PARTS LIST

管理 No. REF No.	QS FA 2468-P001
-------------------	-----------------

PARTS MODIFICATION LIST

主管部署 Divison	カメラサービス部 Camera Service Div.
施行年月日 Valid from	11 July, 2000

2468-347

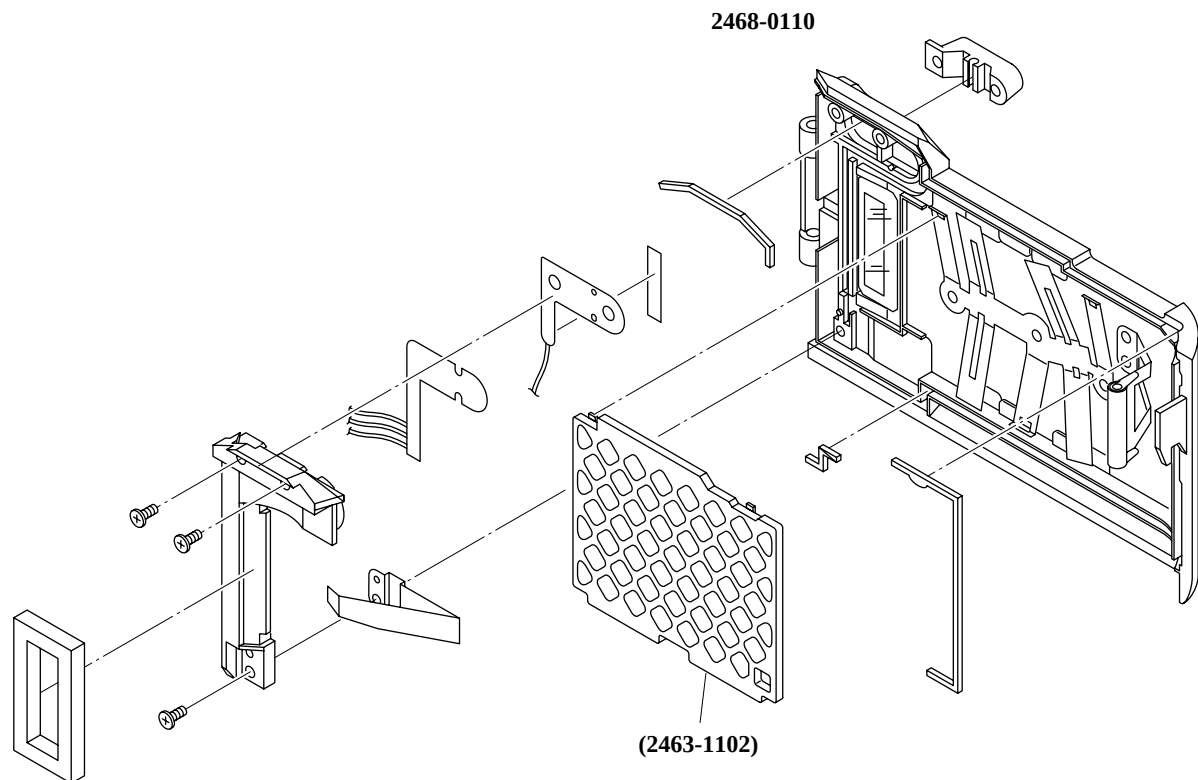
変更理由 REASON	フィルムキズ軽減			共通機種 COMMON MODEL	2468 Series	
	To reduce film scratches.					
Previous	2468-0110-01	→ ○	× ←	2468-0110-02	New	
Previous	(2463-1102-01)	→ ○	× ←	(2463-1102-02)	New

Type-01 and -02 of #2463-1102 are visually the same because only the material has been changed.
Take care at parts control.

2468-034-037

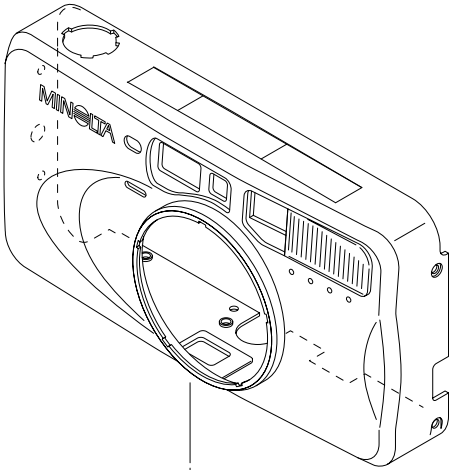
変更理由 REASON	生産都合			共通機種 COMMON MODEL	2468 Series
	For efficient production.				
Previous	2468-1992-01	→ ○	× ←	2463-1992-01	New
Previous	2468-1993-01	→ ○	× ←	2463-1993-01	New

2468-1992-01(CHINA) → 2463-1992-01(CHINA)
2468-1993-01(OSAKA JAPAN) → 2463-1993-01(OSAKA JAPAN)

2468-034-037,039

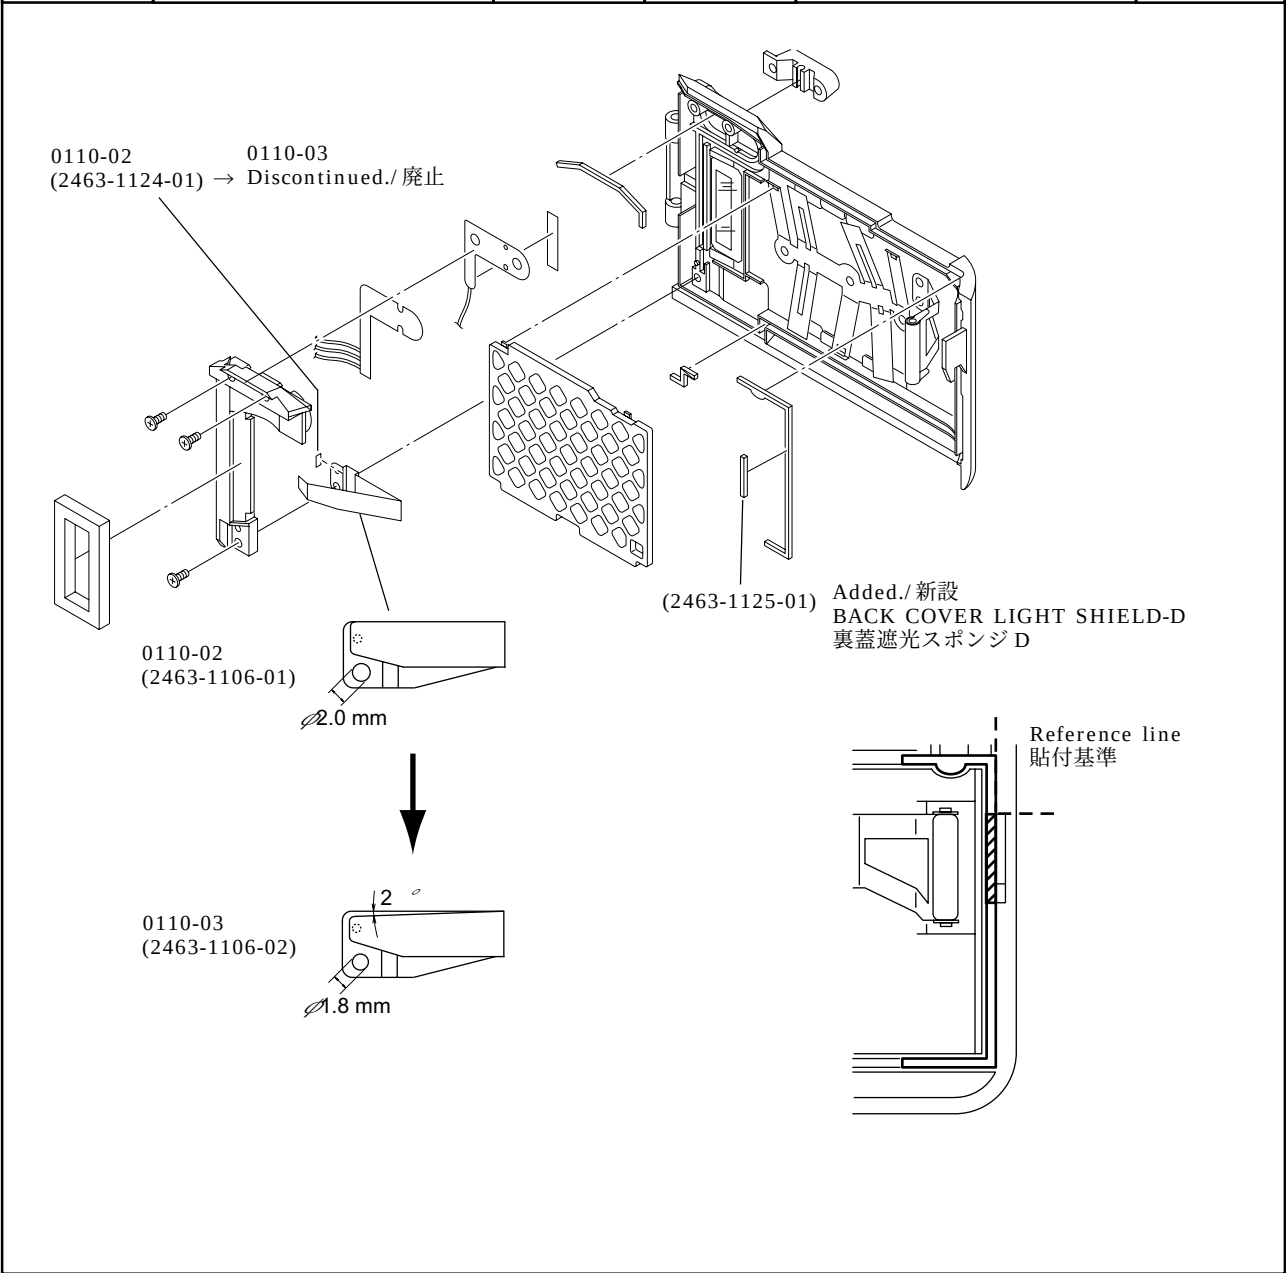
変更理由 REASON	遮光性能向上 For better light shielding.			共通機種 COMMON MODEL	2468 Series
Previous	2468-0110-02	→ ○	× ←	2468-0110-03	New
Previous	(2463-1106-01)	→ ○	× ←	(2463-1106-02)	New
Previous	(2463-1124-01)	→ --	-- ←	Discontinued./ 廃止	New
Previous	-----	→ --	-- ←	(2463-1125-01)	New

kari-774,775

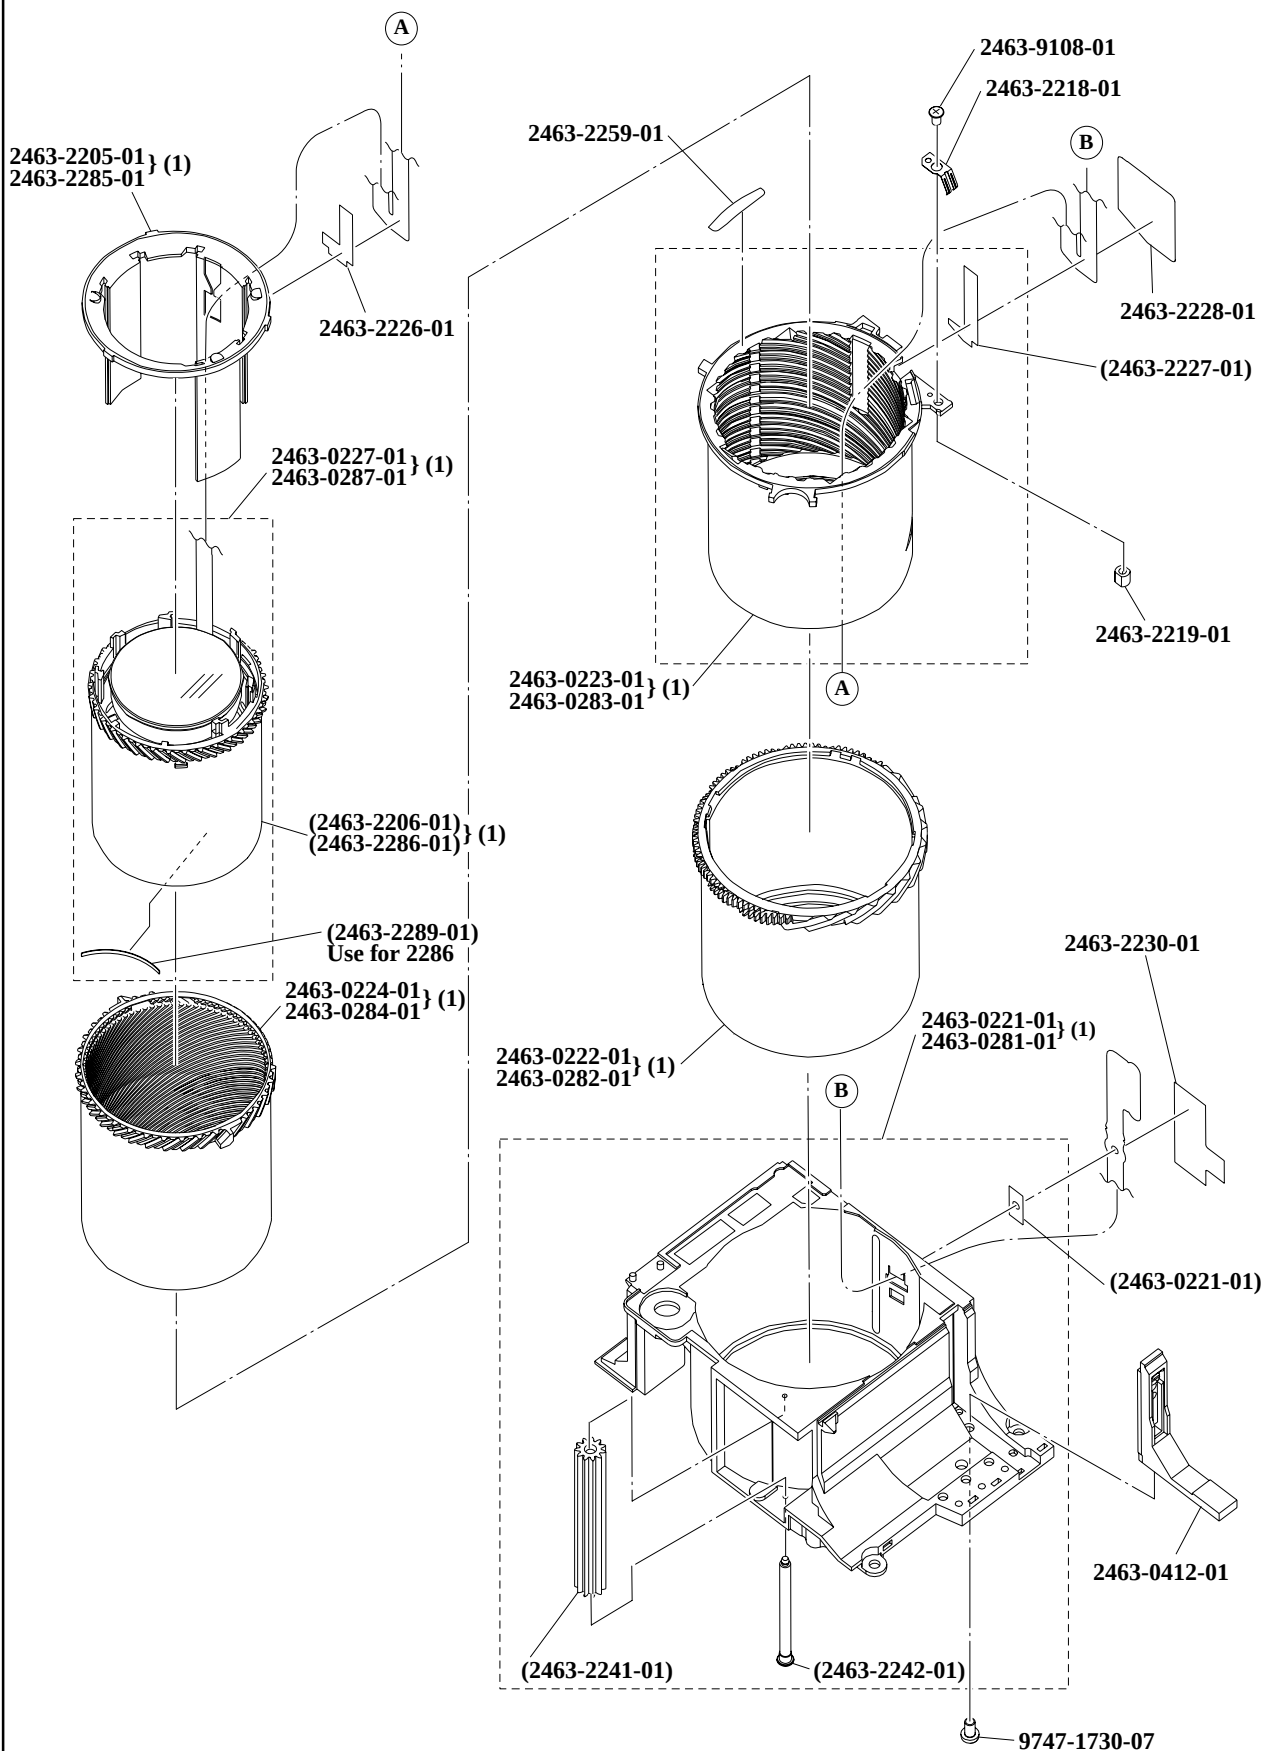
変更理由 REASON	単品供給化 To supply as a single part.	共通機種 COMMON MODEL	2468 Series
Previous	-----	→ -- -- ←	----- New

There are two types of lens block assy. Please carefully refer to pg.6 to 7, and assemble with proper combination. To distinguish the type, open the back cover, and check the gate position on the linear-drive barrel (2205/2285). See the parts list of 2463 for the parts other than this PML.

(2468) A 6

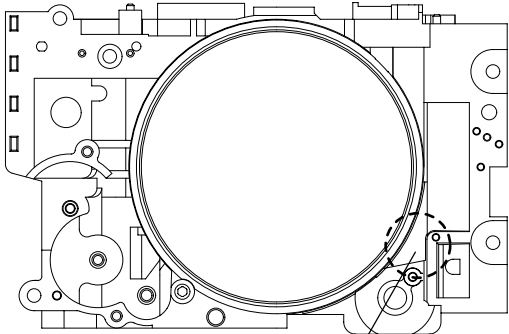
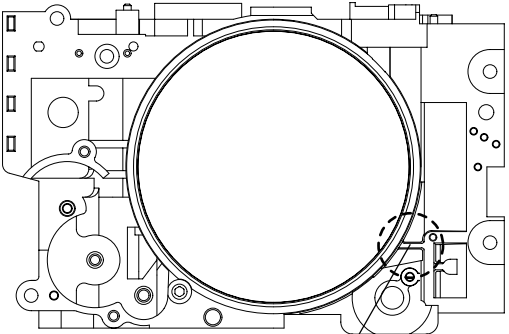
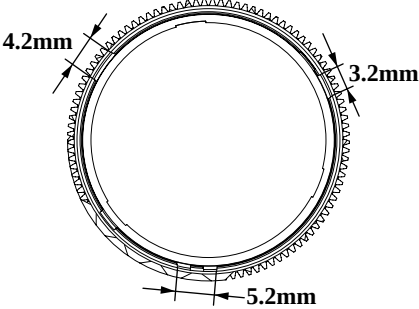
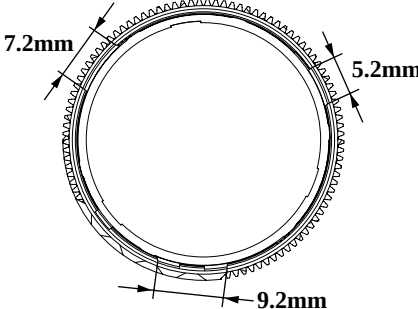
Previous	2463-0221-01	→ ×	× ←	2463-0281-01	New
 No rib リブなし  Rib リブあり					
Previous	2463-0222-01	→ ×	× ←	2463-0282-01	New

Previous	2463-0223-01	→ ×	× ←	2463-0283-01	New
 No mark マークなし  Mark マークあり

(2468) A 7

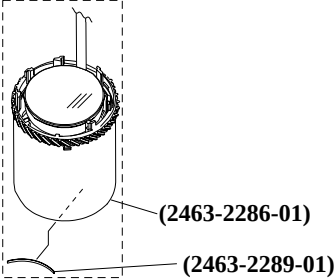
Previous	2463-0224-01	→ ×	× ←	2463-0284-01	New
 External gear with a missing cog. 外周ギア 1 歯なし  External gear. 外周全周にギア歯あり					
Previous	2463-0227-01	→ ×	× ←	2463-0287-01	New
 No mark マークなし  Mark マークあり					
Previous	2463-2205-01	→ ×	× ←	2463-2285-01	New
 Different alignment of the gate ゲート位置変更 					
Previous	-----	→ --	-- ←	2463-2289-01	New
2289 is unnecessary for 2206. 2463-2206 には 2289 が不要 					
Previous	2463-2206-01	→ ×	× ←	2463-2286-01	New
 Lead (3) リード部 3ヶ所  Lead (6) リード部 6ヶ所					
セットでの互換性 /Interchangeability as a set		Previous	→ ○	○ ←	New
